LuK Service Info

Part Nr. 623 3201 00 - 230MM TGU6

TB1015

Info: New design / Neues Design / Nouvelle conception / Nuevo diseño / Nuovo disegno / Nuovo segno

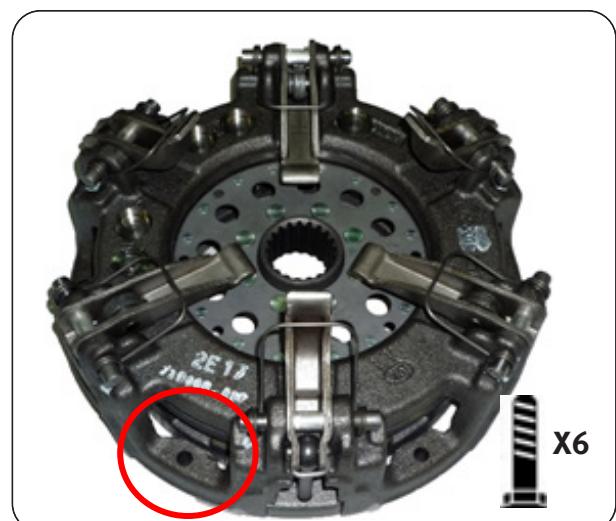
This new design utilises the latest clutch technology, using a vented housing for improved cooling and heat dispersal. Fully interchangeable with existing clutches with no modifications required to vehicle or flywheel. A new fixation bolt set 411 0033 11 6 x M8 x 1.25 x 45mm + Conical washer is supplied with new designs to accommodate the lower housing.
